**Modulo per la presentazione delle osservazioni per i piani/programmi/progetti sottoposti a procedimenti di valutazione ambientale di competenza statale**

Il Sottoscritto **Samuele Antonio Gaviano** in qualità di legale rappresentante del **Comune di Serri**

[ID: 10861] Procedura di V.I.A. - P.N.I.E.C., ai sensi dell'art. 23 del D.Lgs. 152/2006, e s.m.i., relativa al **Progetto di un Impianto Eolico costituito da 12 aerogeneratori da 7,2 MW per una potenza complessiva di 86,4 MW e delle relative opere elettriche connesse localizzato nei Comuni di Mandas (SU), Escolca (SU), Serri (SU), Isili (SU) denominato "Lobadas".** Proponente: RWE Renewables Italia S.r.l

19 Complesso di Santa Vittoria\_Transition-zone e relazioni di Paesaggio

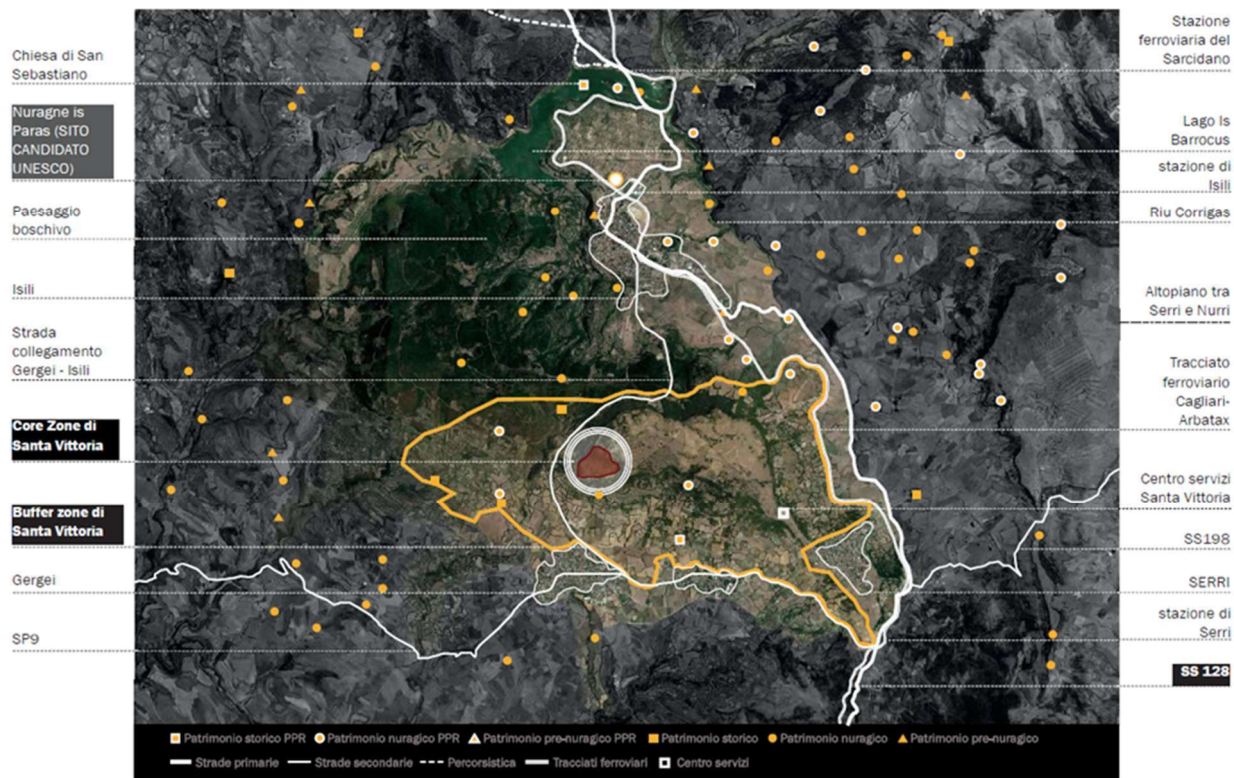
L'obiettivo è di procedere alla realizzazione delle prime significative azioni di valorizzazione del patrimonio monumentale, quali la cura dei percorsi storici e degli itinerari di connessione tra i luoghi eminenti e l'individuazione di linee di accesso su scala più ampia capaci di coinvolgere le comunità vicine. È previsto il potenziamento, la cura della qualità dei servizi di accoglienza, la proposizione delle produzioni tradizionali, del paesaggio agro-pastorale, degli scenari geologici, boschivi, fluviali di riferimento, ricorrendo alla messa a sistema di eventuali misure di mitigazione paesaggistica qualora fossero presenti elementi di particolare perturbazione degli ambiti di progressiva approssimazione al bene monumentale.

In particolar modo l’aerogeneratore WTG5 ricade nel buffer di rispetto individuato con il sopracitato progetto pilota.

Per l'UNESCO la buffer zone è l'area di rispetto che circonda il Sito UNESCO, sviluppata per fornire un ulteriore livello di tutela rispetto alla core zone. La buffer zone dovrebbe garantire la salvaguardia dell'immediato sfondo, delle principali visuali e di altre caratteristiche strutturali e funzionali del sito. Nelle stesse linee guida si evidenzia come il perimetro della buffer zone attorno alla core zone debba essere chiaramente identificabile; nell'area proposta devono essere attuate normative specifiche per la protezione di bene.

Fig. 1: Perimetro dell'area di progetto su carta IGM.

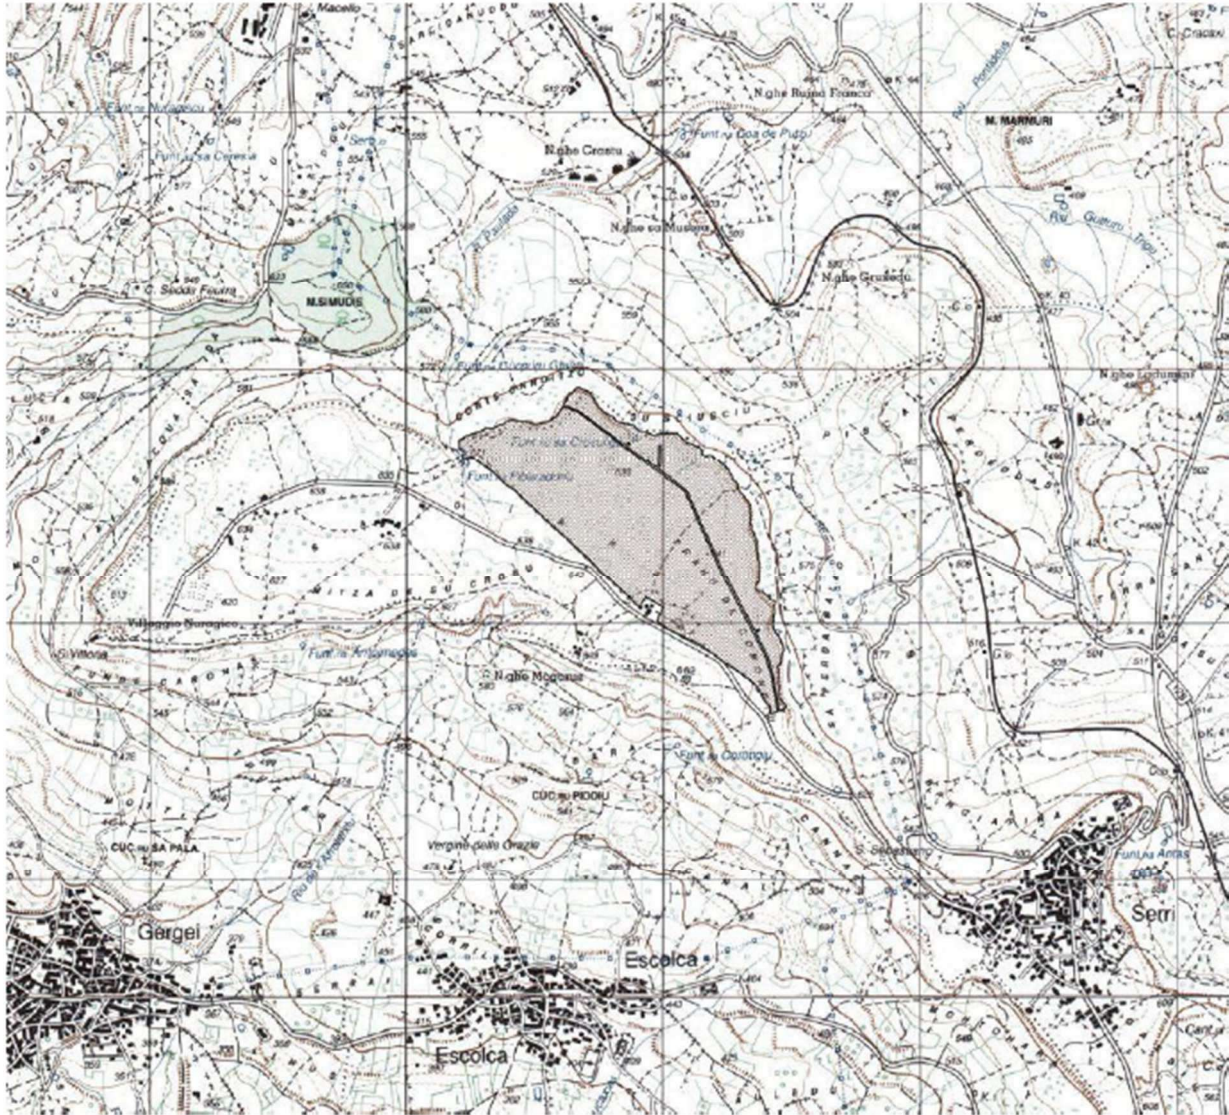
Infine, si ritiene opportuno sottolineare che risultano presentate istanze per la realizzazione di ulteriori impianti dei quali, risultano in istruttoria i seguenti progetti:

1. Progetto di impianto agrivoltaico denominato "SERRI", dalla potenza di 39,33 MW, integrato con sistema di accumulo da 15 MW da realizzarsi nel Comune di Serri, con relative opere di connessione.

L'intervento consiste nella realizzazione di un impianto agri-voltaico ed interessa complessivamente un'area di circa 65,00 ettari mentre la superficie realmente impegnata dall'impianto è di circa 20,00 ettari, di cui

18,00 interessati dalla copertura dei pannelli, più le aree su cui sono posizionati i container BEES, la cabina ecc.

Nella seguente planimetria sono indicati in nero l'elettrodotto esistente e in rosso e azzurro gli elettrodotti in progetto

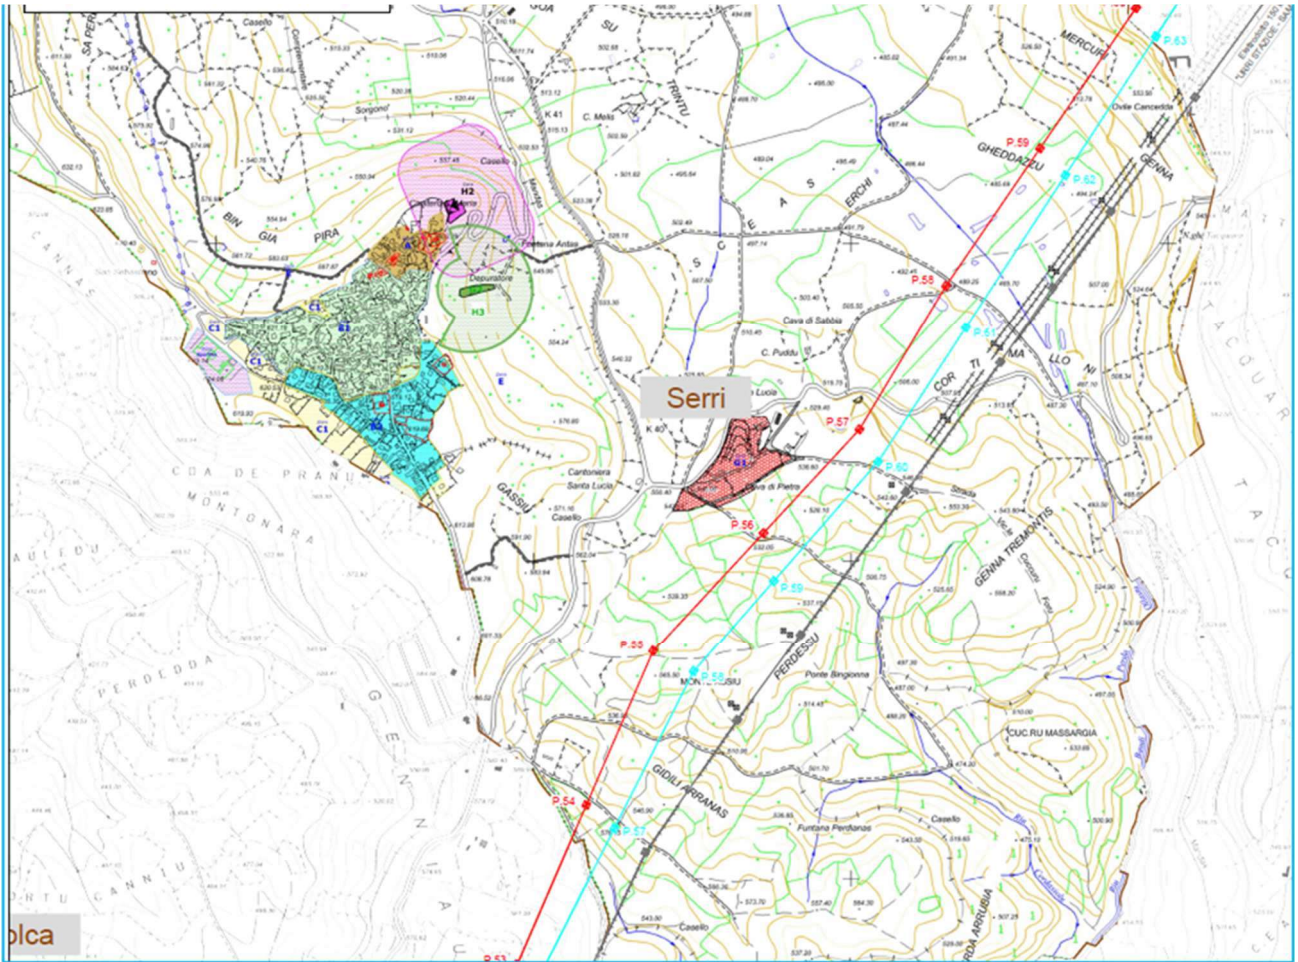
2. "Taccu sa Pruna" - Impianto di Accumulo Idroelettrico mediante pompaggio ad alta flessibilità

Il progetto prevede la realizzazione di due elettrodotti aerei in singola terna a 380 kV di collegamento tra la "SE Nurri 2" e la futura Stazione Elettrica 380/150 kV di Sanluri "SE Sanluri" per una lunghezza pari a 29 km circa per l'elettrodotto a nord e 29,5 km circa per l'elettrodotto a sud;

il tratto degli elettrodotti che attraversano il territorio di Serri, ha una lunghezza di 4,25 Km, sono previsti in totale 12 tralicci: 6 tralicci dell'elettrodotto nord (dal P54 al P59) e 6 tralicci dell'elettrodotto sud (dal P57; al P62) oltre un traliccio per ogni elettrodotto (P60N e P63S) posti al confine con Nurri;
